Parc solaire photovoltaïque de Saint-Hilaire-du-Maine

**Mémoire en réponse à la demande de compléments au dossier
n°015630/KK P**

Soleil du Midi Développement a déposé le 24 mars 2026 une demande d'examen au cas par cas pour un projet de construction d'ombrières agrivoltaïques, situées au lieu-dit Le champ de la Tour, à Saint-Hilaire-du-Maine (53380). Cette demande a été enregistrée sous le numéro 015630/KK P.

Figure 1 : Dimensions des pieux battus

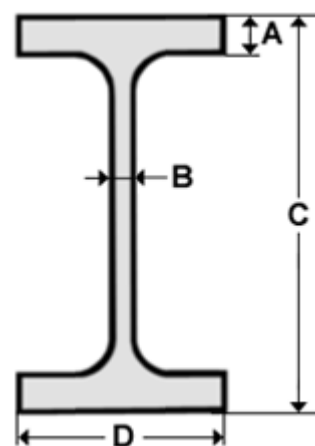
- Dimensions des pieux battus et profondeur d'ancrage ;

Chaque pieu battu sera composé d'un IPE de 240 mm dont les dimensions sont les suivantes. Selon les côtes de la figure ci-contre :

- A = 9,8 mm
- B = 6,2 mm
- C = 240 mm
- D = 120 mm

La profondeur d'ancrage sera déterminée par une étude géotechnique de type G2 AVP. On peut considérer ici une profondeur d'ancrage moyenne de 2 m.

Figure 2 : Illustration de l'effet des modules sur l'écoulement des eaux pluviales
(Source : MEDDTL, 2011, Guide de l'étude d'impact pour les installations photovoltaïques au sol)

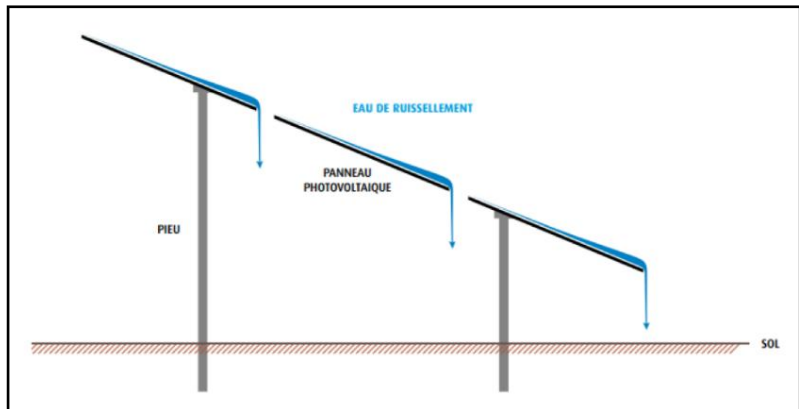
S'agissant de la gestion future des eaux du site, veuillez apporter les éléments d'éclairage permettant d'apprécier dans quelle mesure le projet n'est pas susceptible de modifier notablement le régime d'écoulement de l'eau, compte tenu des différentes modifications introduites par le projet et notamment du sens de la pente du terrain, de l'orientation des tables, de la présence ou non d'interstice entre les panneaux, de la création de pistes modifiant le coefficient d'imperméabilité des sols.

Dans le cadre du projet d'ombrières agrivoltaïques de Saint-Hilaire-du-Maine, l'absence d'érosion du sol et la nécessité d'une répartition homogène des eaux superficielles ont été assurées par le maintien de la même couverture végétale au sol et un espacement minimal entre les modules de 2 cm.

Ces espacements entre modules permettent que les eaux de ruissellement sur les modules ne soient pas concentrées en un seul point de chute linéaire.
